TNO-rapport**TNO 2022 R10790 / SEC rapport 22.04.001****Herbeoordeling gebiedsverbod rond vuurtoren
Lange Jaap**

Datum	29 april 2022
Auteur(s)	[REDACTED] (TNO) [REDACTED] (Spelt Engineering & Contracting BV)
Exemplaarnummer	
Oplage	
Aantal pagina's	15 (incl. bijlagen)
Aantal bijlagen	
Opdrachtgever	Rijkswaterstaat
Projectnaam	Lange Jaap - deel 3
Projectnummer	TNO 060.53045, SEC 22.04.001

In opdracht van Rijkswaterstaat hebben SEC en TNO (in het vervolg van dit rapport afgekort met SEC/TNO) de bovengenoemde documenten beoordeeld en op basis daarvan een vernieuwd advies opgesteld ten aanzien van het gebiedsverbod rond de vuurtoren.

Figuur 2.1: Schade V-202106-223; foto van nulopname (links) en van drone-inspectie (rechts)

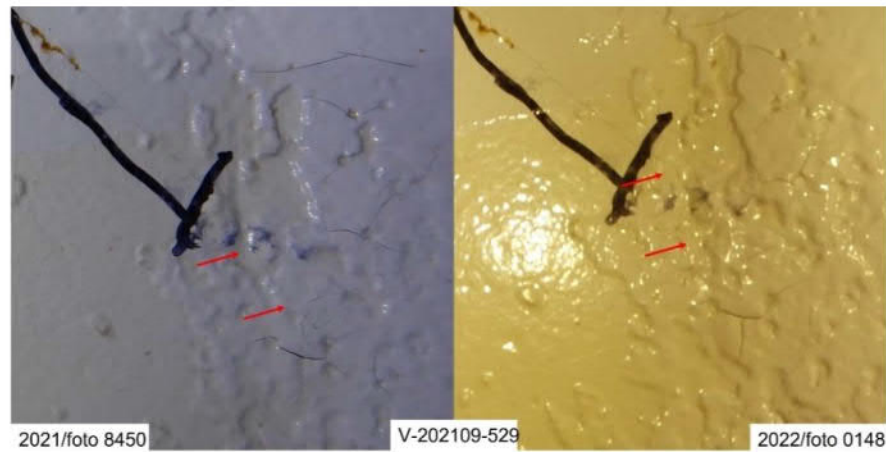
- Schade V-202106-223: Ten aanzien van deze scheur heeft Nebest aangegeven dat de geschatte groei ligt tussen 0-5 mm. SEC/TNO is van oordeel dat de foto's van de nulinspectie en van de drone-inspectie onvoldoende duidelijk van elkaar verschillen om te kunnen concluderen dat er sprake is van scheurgroei (figuur 2.1).
- Schade V-202109-529: Ten aanzien van deze scheur heeft Nebest aangegeven dat de geschatte groei ligt tussen 0-35 mm. SEC/TNO is van oordeel dat er geen sprake is van scheurgroei. De door Nebest aangegeven verlenging van de scheur, ten opzichte van de aftekening op het oppervlak, was reeds te zien op de foto die tijdens de nulopname is genomen (figuur 2.2).

Figuur 2.3: Schade V-202109-682; foto van nulopname (links) en van drone-inspectie (rechts)

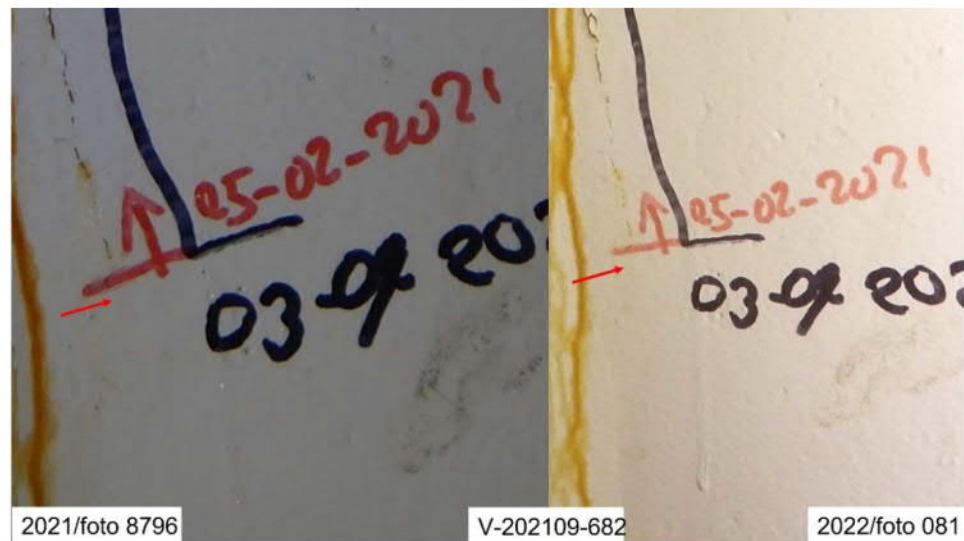
- Schade V-202109-682: Ten aanzien van deze scheur heeft Nebest aangegeven dat de geschatte groei ligt tussen 0-5 mm. SEC/TNO is van oordeel dat de foto's van de nulinspectie en van de drone-inspectie onvoldoende duidelijk van elkaar verschillen om te kunnen concluderen dat er sprake is van scheurgroei (figuur 2.3).

Figuur 2.4: Schade V-202109-2463; foto van nulopname (links) en van drone-inspectie (rechts)

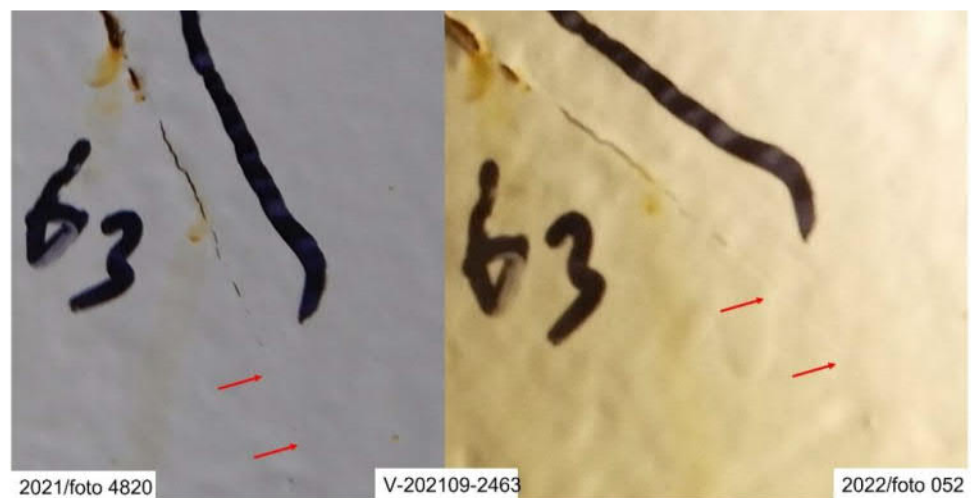
- Schade V-202109-2463: Ten aanzien van deze scheur heeft Nebest aangegeven dat de geschatte groei ligt tussen 0-5 mm. SEC/TNO is van oordeel dat er geen sprake is van scheurgroei. De door Nebest aangegeven verlenging van de scheur, ten opzichte van de aftekening op het oppervlak, was reeds te zien op de foto die tijdens de nulopname is genomen (figuur 2.4).

Figuur 2.5: Schade V-202109-; foto van nulopname (links) en van drone-inspectie (rechts)

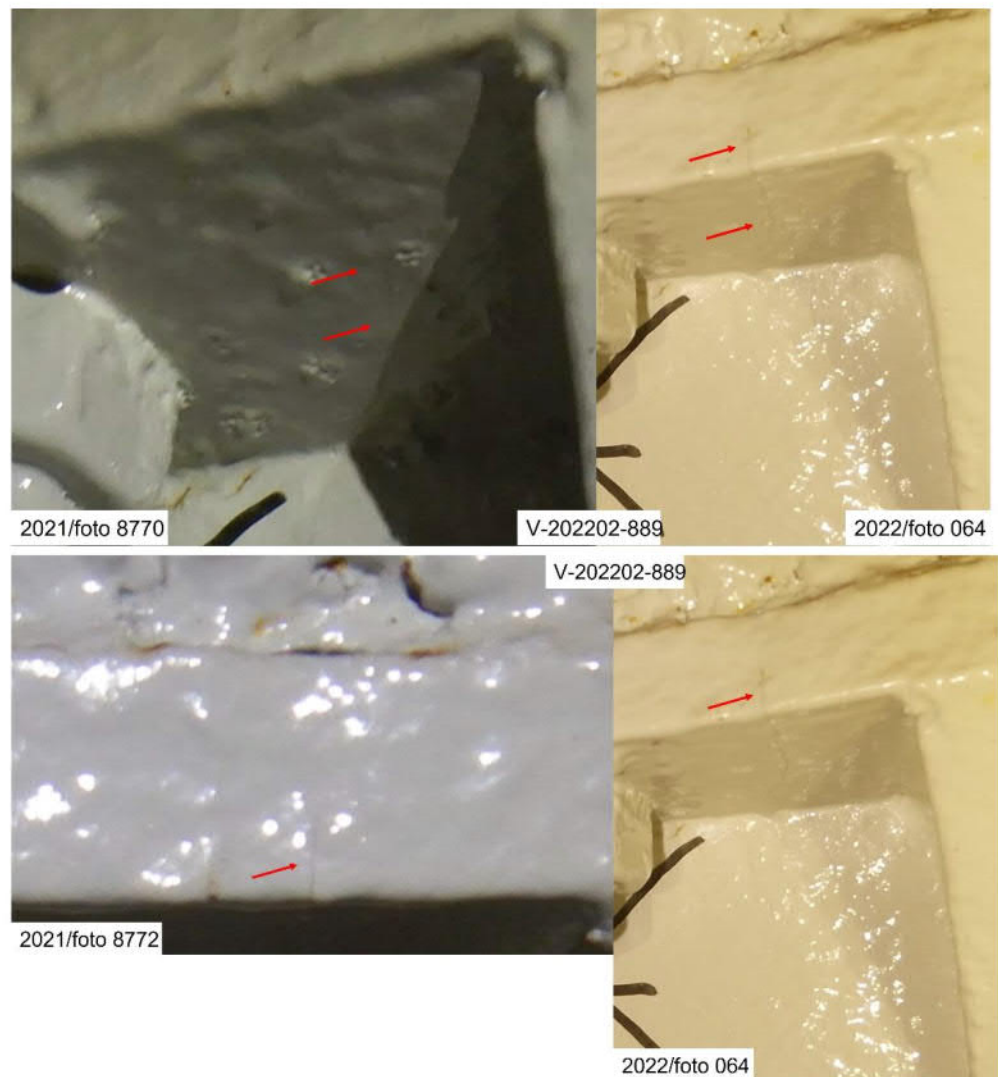
- Schade V-202202-889: Ten aanzien van deze scheur heeft Nebest aangegeven dat deze 70 mm is gegroeid. SEC/TNO is van oordeel dat er geen sprake is van scheurgroei. Door Nebest is aangegeven deze scheur een nieuwe schade betreft naast een bestaande schade. Echter, de betreffende scheur was al zichtbaar op foto's van de nulopname en was ten tijde van de drone-inspectie niet langer geworden (figuur 2.5).
